1.1 CONCEPTO TÉCNICO No. CT:	**CT-7462**
1.2 ÁREA:	ANÁLISIS Y MITIGACIÓN DE RIESGOS
1.3 COORDINACIÓN:	ESTUDIOS Y CONCEPTOS TÉCNICOS
1.4 REFERENCIA CRUZADA RADICADO FOPAE:	2014ER8934
1.5 RESPUESTA OFICIAL No.	**RO-71024**

2.1 SOLICITANTE:	CURADURÍA URBANA No. 4
2.2 PROYECTO:	Vivienda
2.3 LOCALIDAD:	2. Chapinero
2.4 UPZ:	90. Pardo Rubio
2.5 BARRIO O SECTOR CATASTRAL:	Bosque Calderón
2.6 DIRECCIÓN:	Av. Carrera 3 No 57-93
2.7 CHIP:	AAA0090KARJ
2.8 MANZANA CATASTRAL:	31
2.9 PREDIO CATASTRAL:	23
2.10 ÁREA (m^2):	0.0365 (*)
2.11 FECHA DE VISITA:	10 de Junio de 2014

Fotografía No. 1. Predio en donde se desarrollará el proyecto, ubicado en la Av. Carrera 3 No 57-93 de la localidad de Chapinero.

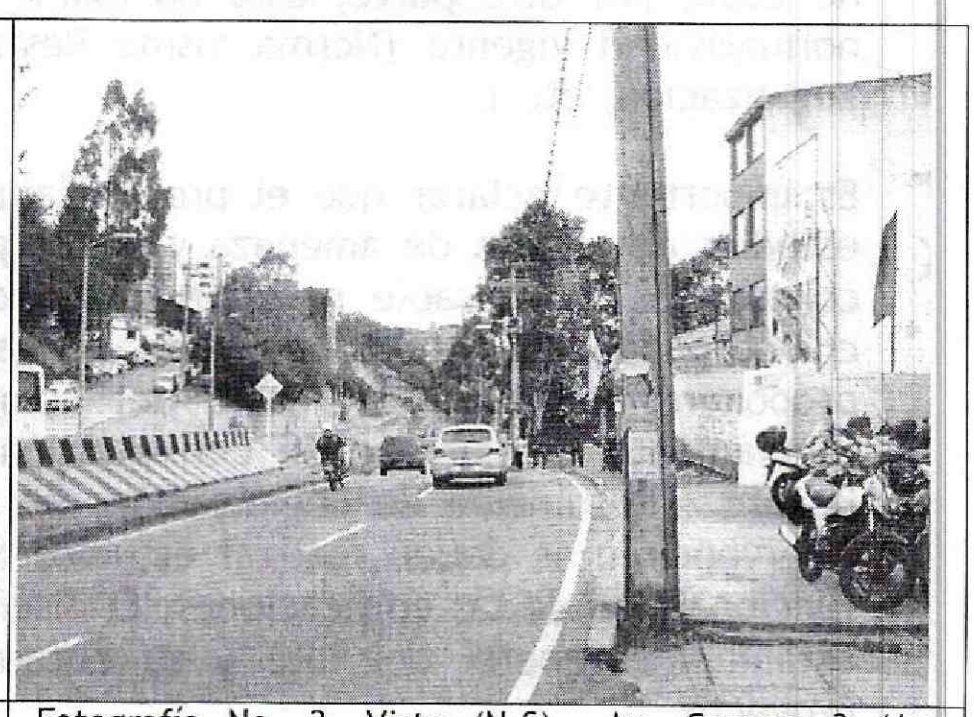
En el momento de la visita técnica, en el predio objeto del presente concepto técnico, se encontró una edificación de un piso construida en mampostería simple, sin evidencias de afectación por procesos de remoción en masa de carácter local en su interior, ni de carácter general en la ladera o zonas aledañas al proyecto. (Fotografías No 1 y 2).
